改善箇所説明図

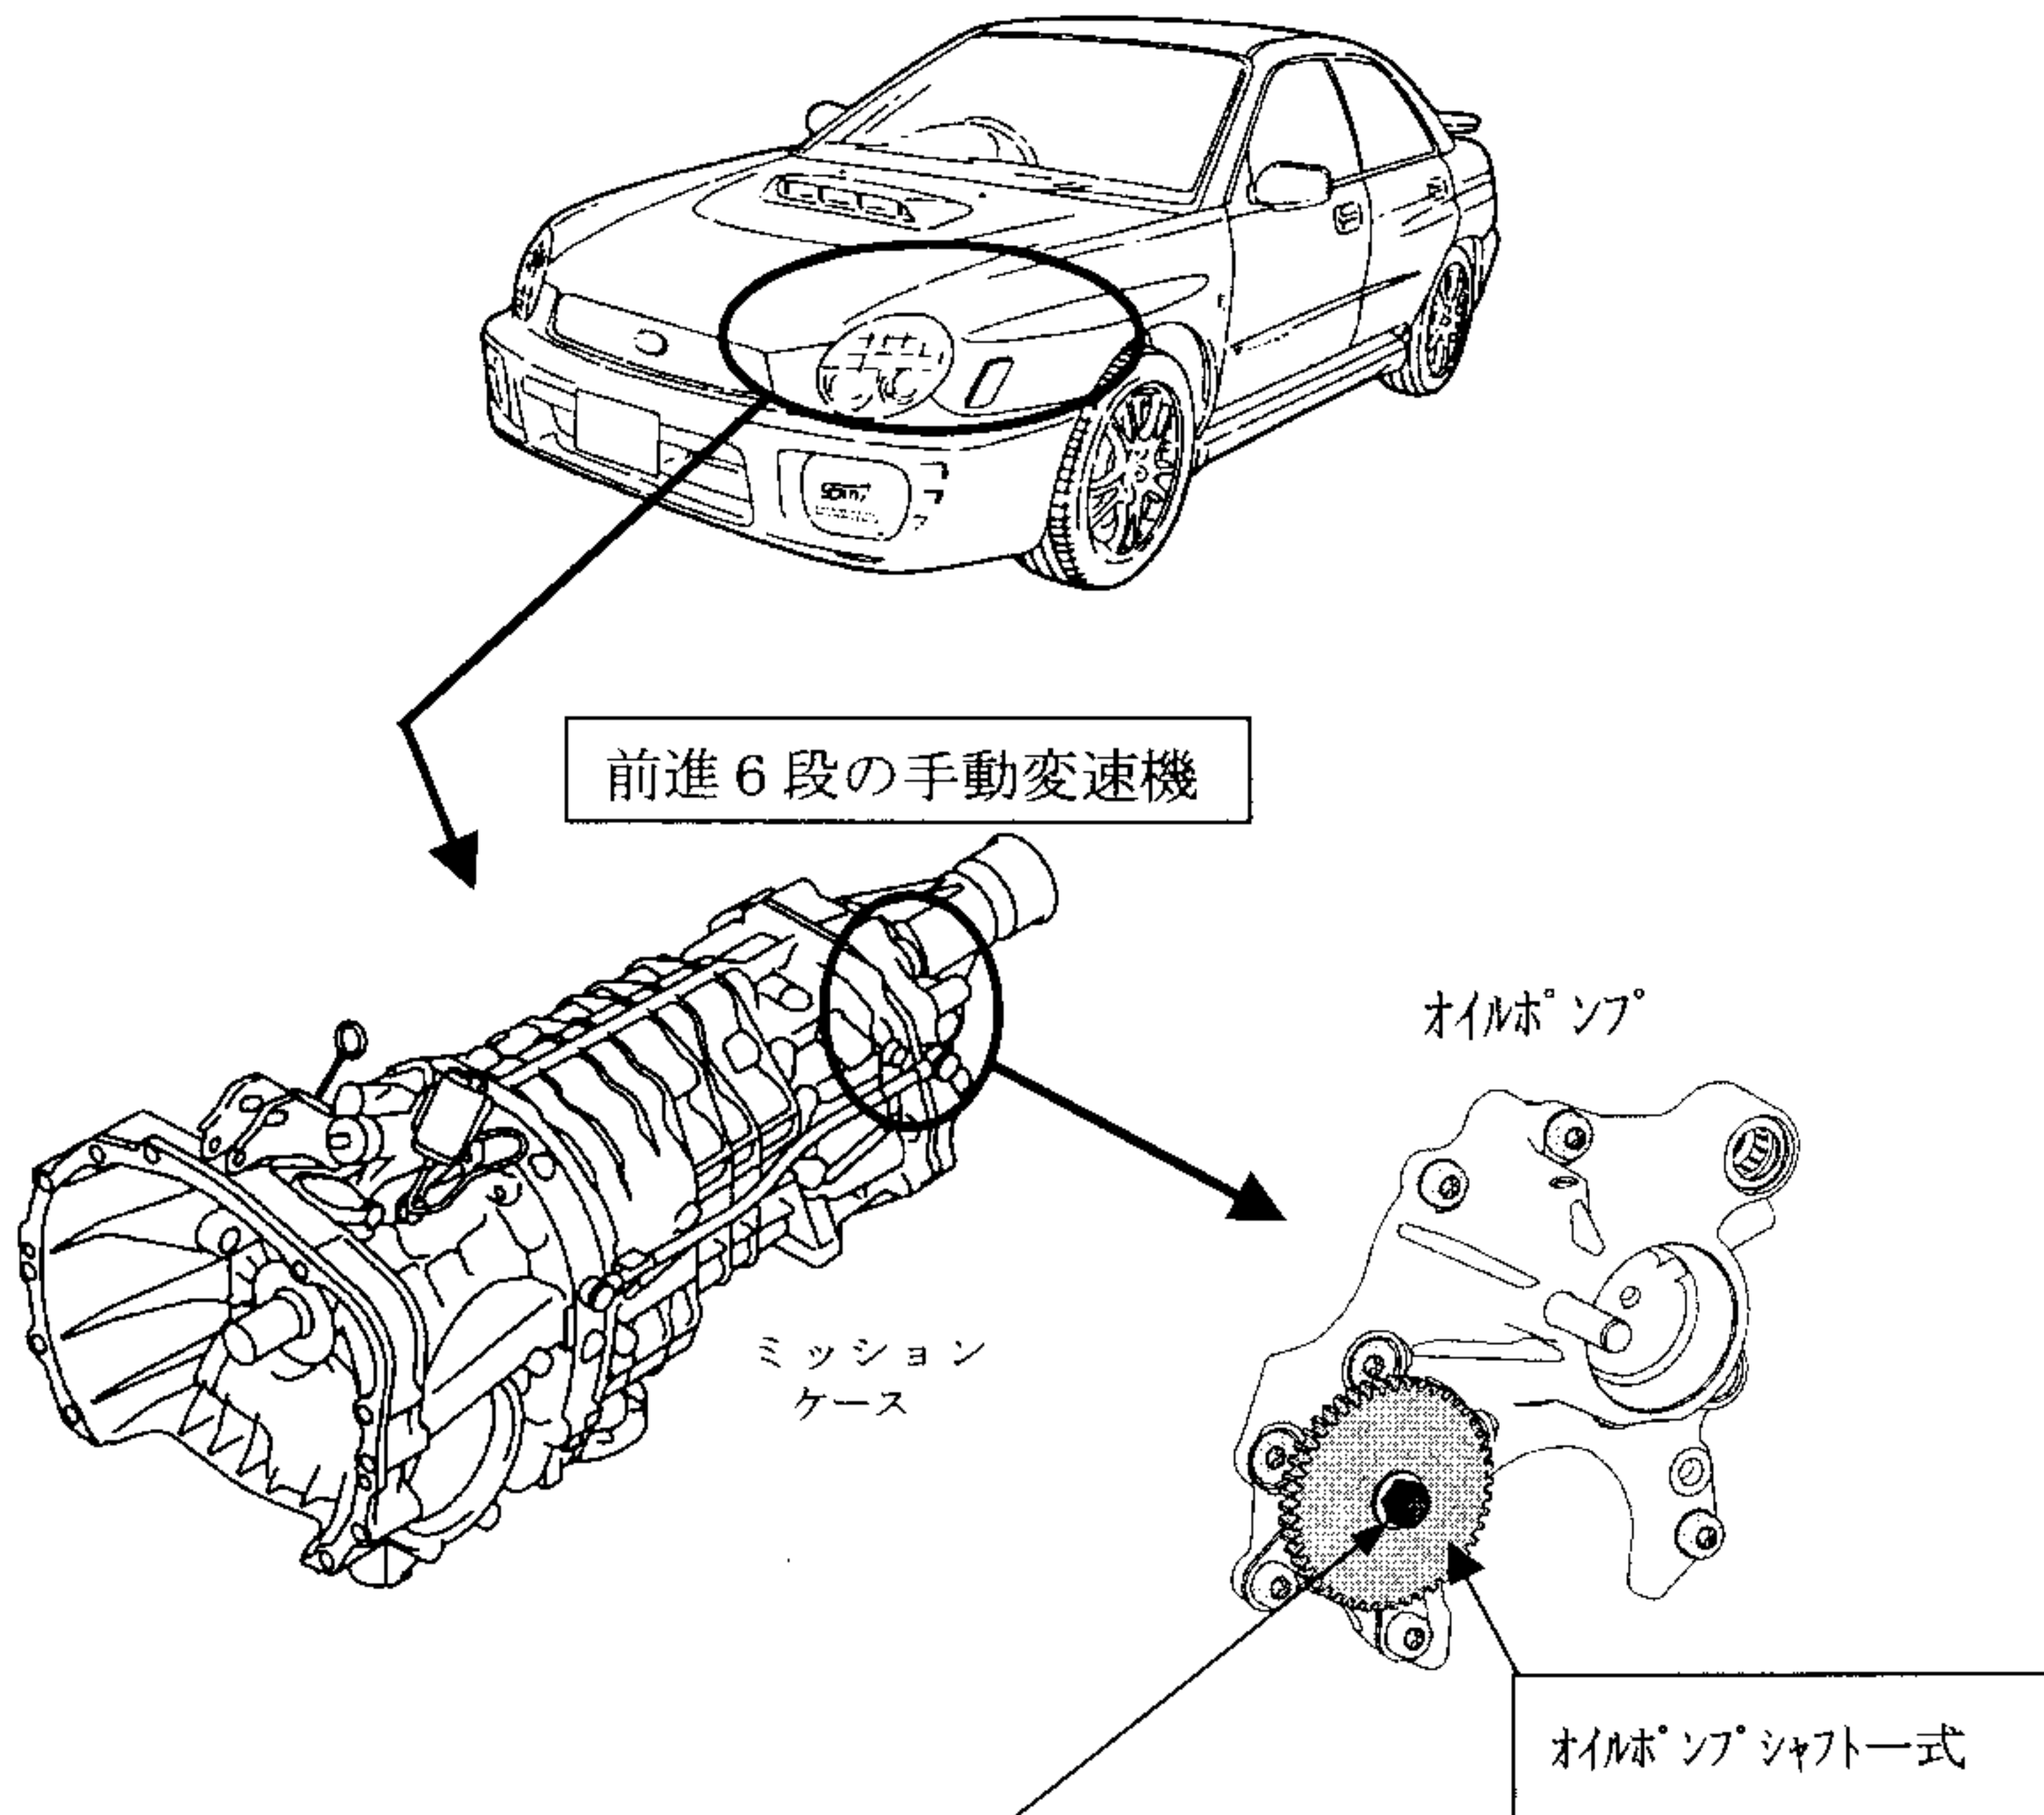
基準不適合発生箇所

動力伝達装置において、前進6段の手動変速機内部のオイルポンプシャフトに熱処理が不適切なため強度が不足しているものがあり、当該シャフトが破損してミッションケースと内部ギヤの隙間に噛み込むことにより、ミッションケースが破損してオイル漏れをおこすことがあり、そのままの状態で使用を続けると、最悪の場合、走行不能になるおそれがある。

改善内容

全車両、当該シャフトを点検し、破損しているものは良品の変速機と交換し、破損していないものは良品のシャフト一式と交換する。

識別

手動変速機の番号の横に、黒ペイントを塗布する。
